Comune di  
**CASTELLO D'ARGILE**

**VARIANTE AL RUE 10/2014**

**IN ADEGUAMENTO ALLA VARIANTE AL PSC N. 2/2014**

***Relazione illustrativa con elaborati  
cartografici e normativi***

## **MODIFICHE CARTOGRAFICHE AL RUE**

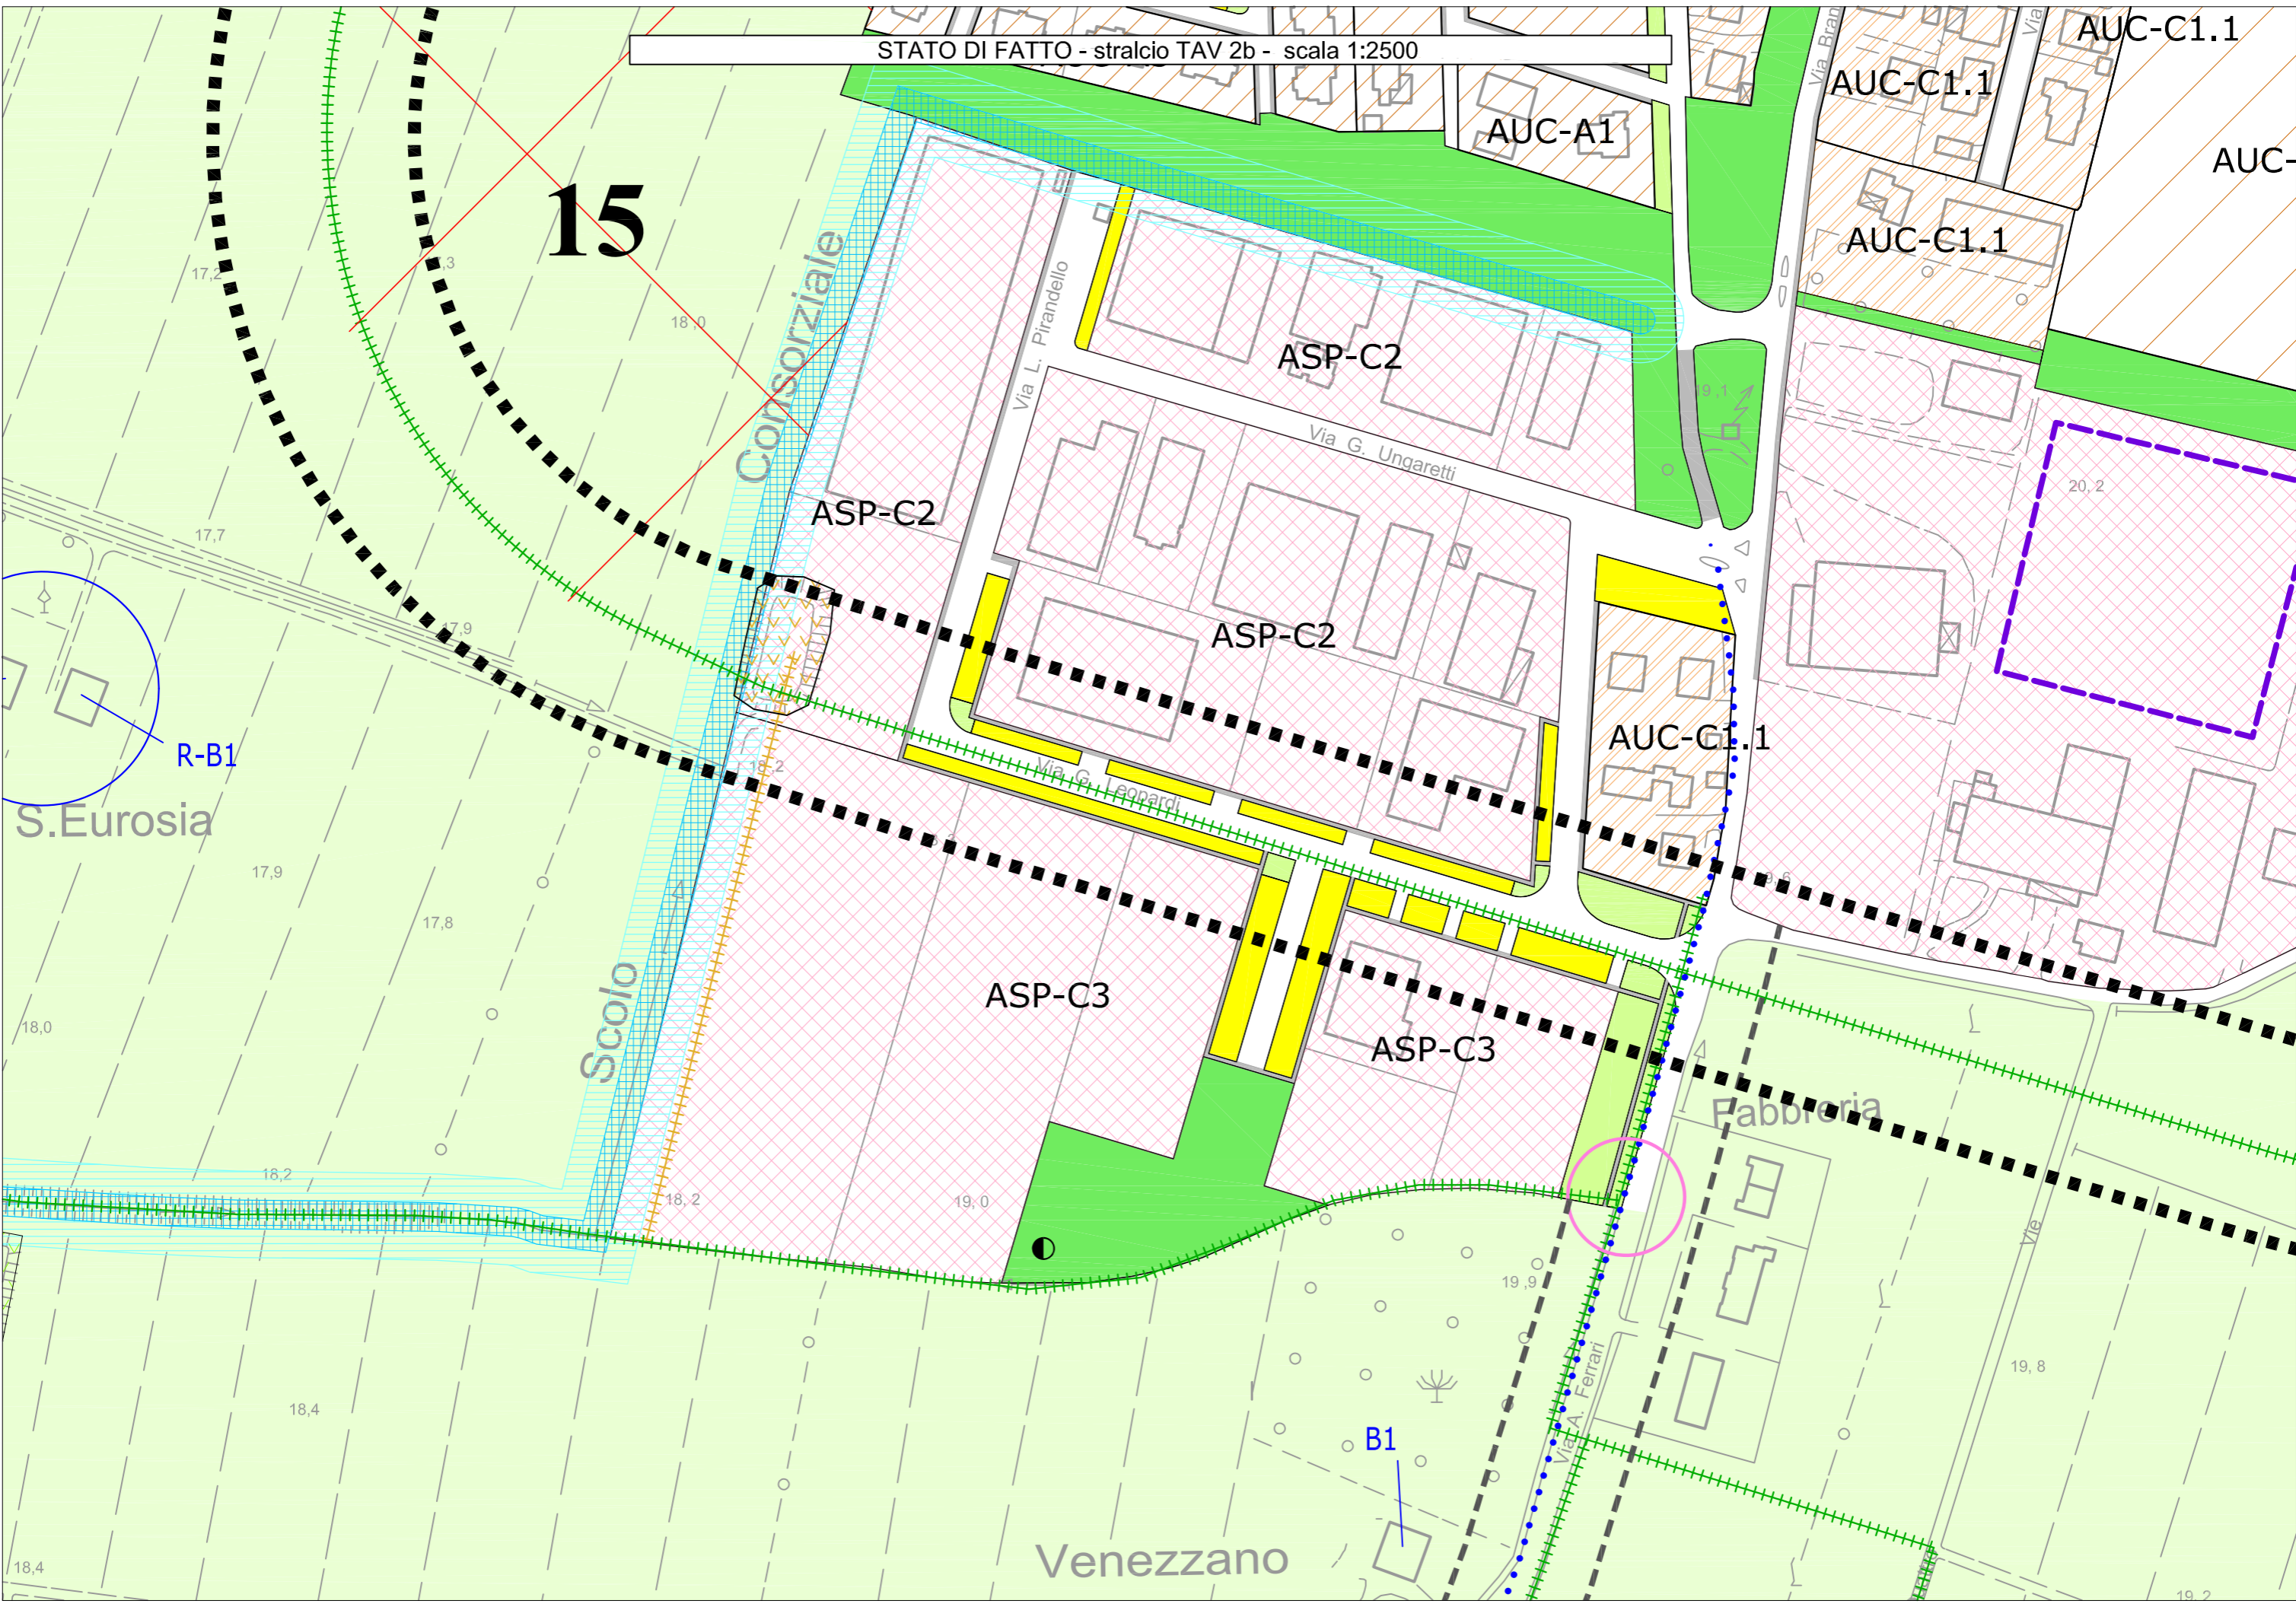
**Per quanto riguarda alla Prima Variante in adeguamento del PSC**, il RUE recepisce e specifica in cartografia il nuovo assetto, relazionando gli interventi per le due aziende ad una normativa specifica, riportata all’Art. 25 del RUE, dove viene ammesso l’intervento diretto con la specificazione di alcune verifiche di sostenibilità, riportate in apposito capoverso.

Il riferimento alle due situazioni si esplica attraverso una perimetrazione degli Ambiti interessati, a cui farà riferimento la normativa soprarichiamata.

Prescrizioni particolari	=	Vedi convenzione sottoscritta il 24.09.1996
<i>Prescrizioni Specifiche Ambientali e Attuative</i>	=	<p><i>Per quanto riguarda le due aziende insediate in via Leopardi individuate catastalmente:</i></p> <ul style="list-style-type: none"> <li>- una al foglio 28, mappali 274, 280, 329, 330, 333</li> <li>- l'altra al foglio 28, mappali 303 parte, 315, 332 parte, entrambe perimetrate con linea continua di colore marrone,</li> </ul>

*l'edificabilità dell'area è quella già stabilita nel P.P.I.P. originario di cui vengono inoltre mantenuti tutti i parametri urbanistici ed edilizi.*

*Gli interventi per le due aziende sopra individuate, si attuano mediante Progetto Unitario con convenzione (come definito all'Art. 17.1 del RUE) e subordinati alla sottoscrizione, prima del rilascio del titolo abilitativo, di un Art. 18 in cui definire gli impegni di "carattere perequativo" del soggetto attuatore nei confronti del Comune.*

STATO DI FATTO - stralcio TAV 1a - scala 1:5000

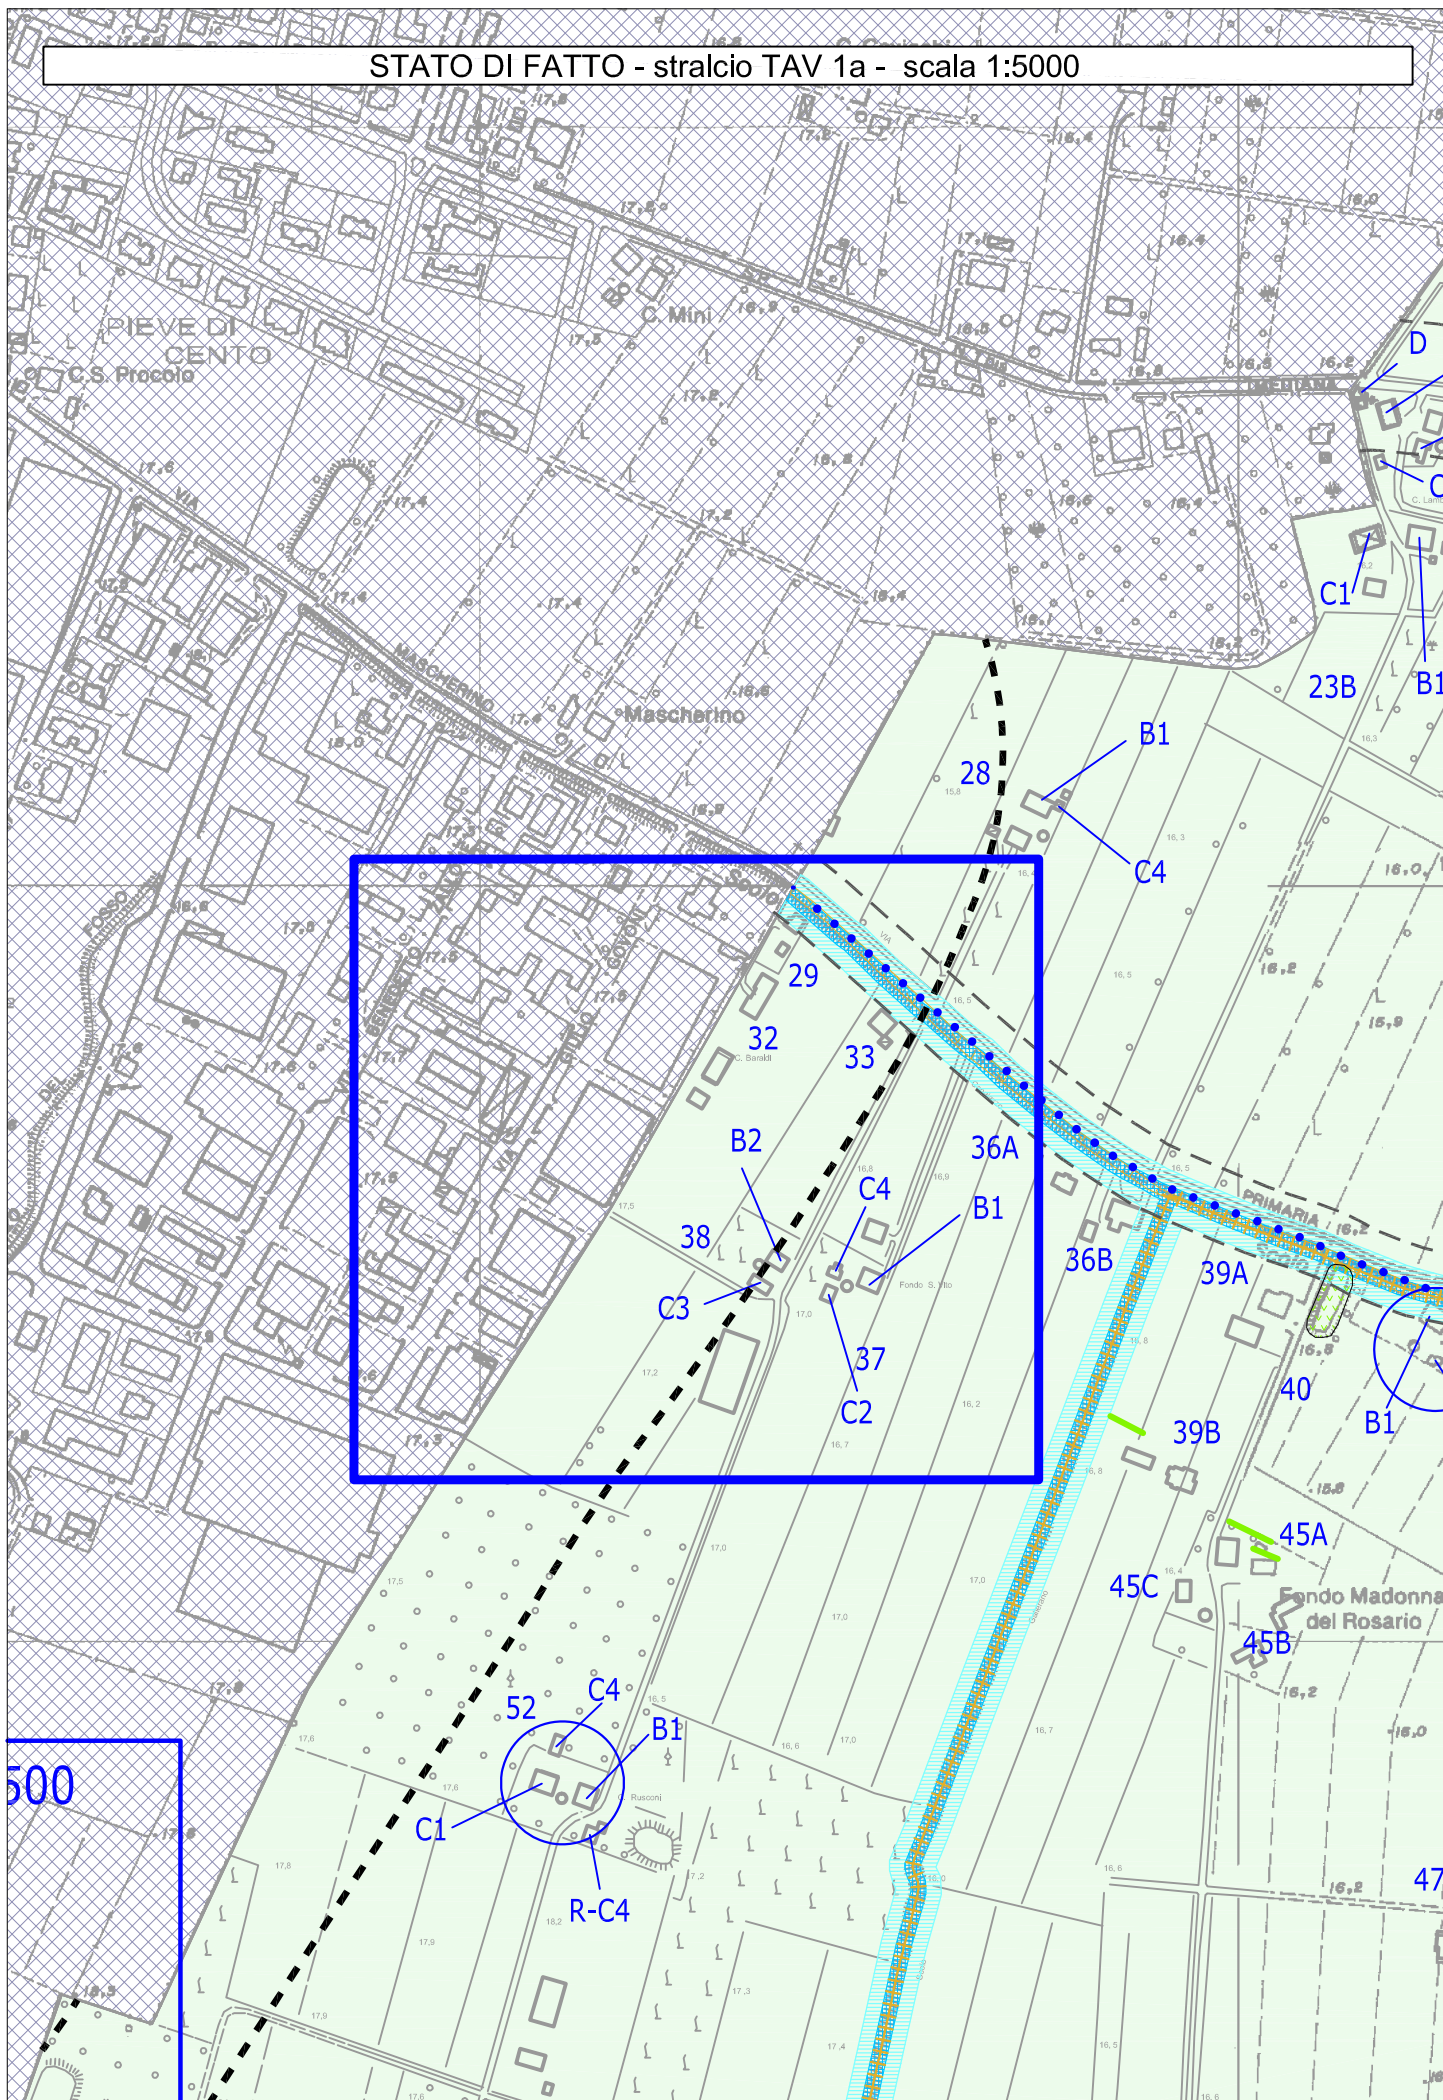
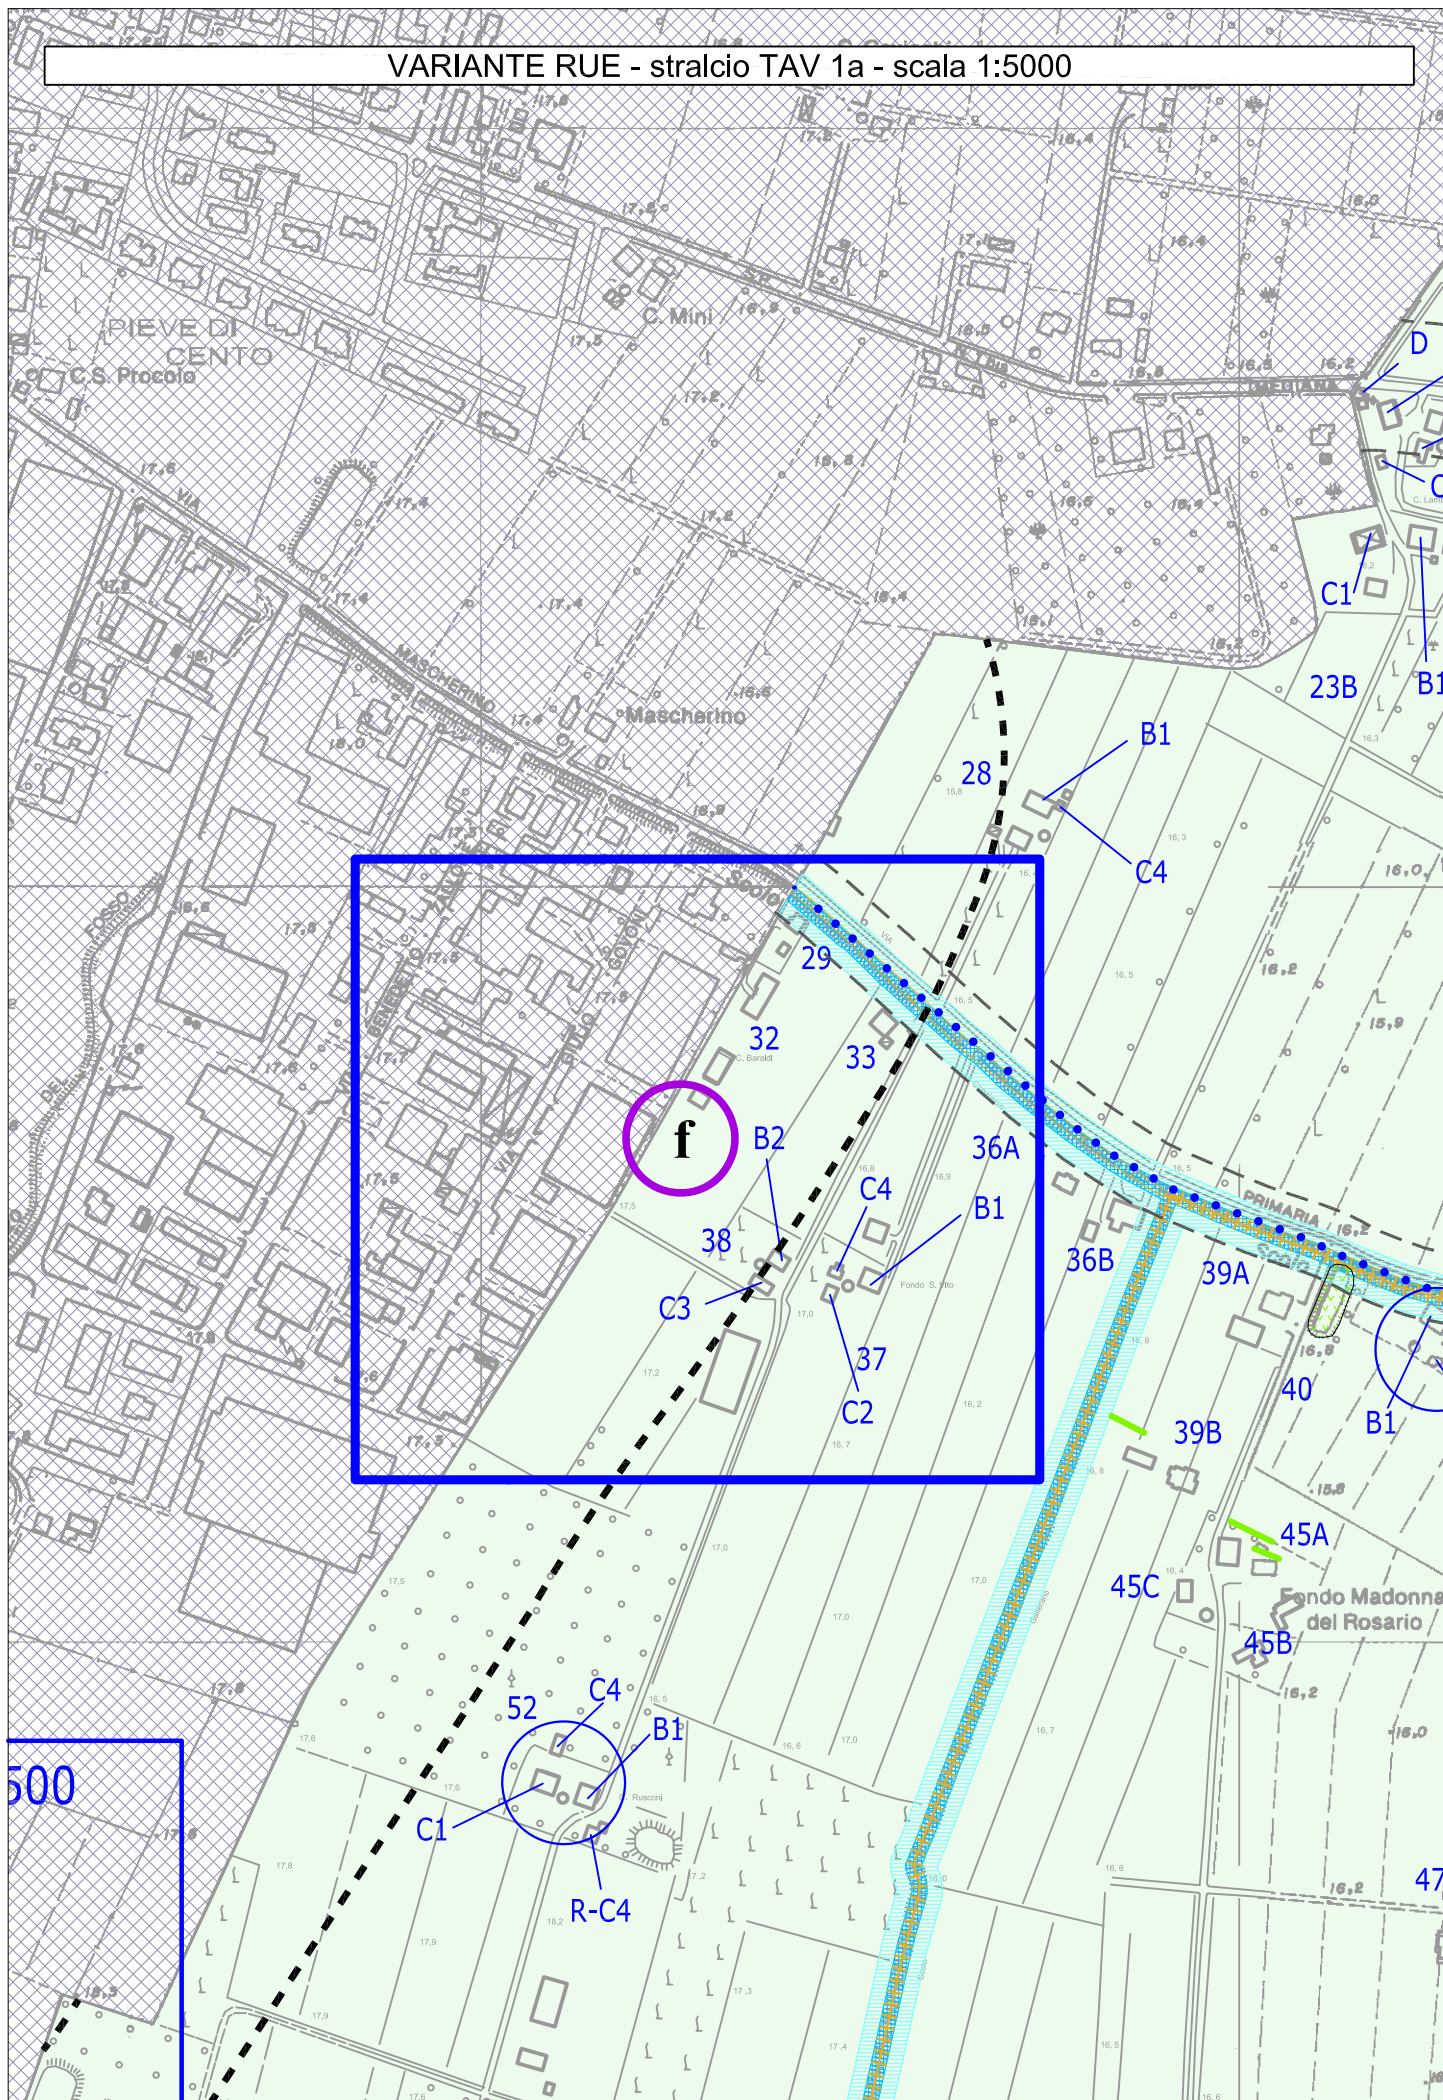
**Per quanto riguarda alla Seconda Variante in adeguamento del PSC** il RUE recepisce in cartografia la simbologia specifica che rimanda alla scheda normativa riportata all'Art. 25 del RUE medesimo.

L'oggetto è la nuova costruzione di un capannone deposito attrezzi e materiali edilizi, al servizio di una impresa edile situata in Via Primaria in ambito rurale.

L'edificabilità è concessa "una tantum", con la specificazione di alcune verifiche di sostenibilità, riportate in apposito capoverso..

d) Intervento " f " cerchiato in viola, sito in via Primaria 84		
Superficie minima di intervento	=	Area di proprietà individuata al foglio 2, mappali 230 parte e 236 parte
Interventi ammessi		RIE, NC

<i>Parametri edilizi</i>	=	<p><i>SU = 900 mq</i></p> <p><i>USI = UP1 limitatamente alle funzioni di deposito attrezzi e materiali per l'edilizia.</i></p> <p><i>- altezze: altezza massima dei fronti: m. 11,50</i></p> <p><i>- Parcheggi privati (P3) e parcheggi pubblici (P1) nella misura e con le prescrizioni di cui all'Art. 32 successivo.</i>  <i>- i P3 vanno realizzati, i P1 vanno monetizzati</i></p> <p><i>- Gli scarichi acque bianche e nere di competenza vanno previsti in sede di permesso a costruire e realizzati secondo la normativa vigente in materia.</i></p>
<i>Prescrizioni specifiche</i>	=	<p><i>L'intervento è "diretto" e subordinati alla sottoscrizione di un Art. 18 o Atto unilaterale d'obbligo, in cui riportare l'impegno di "carattere perequativo" del soggetto attuatore nei confronti del Comune, nonché gli impegni che:</i></p> <ul style="list-style-type: none"> <li><i>- che il fabbricato da realizzare dovrà assumere un allineamento agli edifici esistenti per non inficiare il futuro tracciato stradale</i></li> <li><i>- che il nuovo fabbricato non rappresenti un motivo per richiedere maggiori indennizzi al momento della realizzazione della infrastruttura stradale</i></li> </ul> <p><u><i>Rischi sismico</i></u>  <i>Nella progettazione degli interventi edilizi si dovrà tenere conto di quanto contenuto nell'APPENDICE 5 al RUE, "Criteri operativi per le indagini e gli approfondimenti in materia sismica ( terzo livello) nel territorio comunale".</i></p>
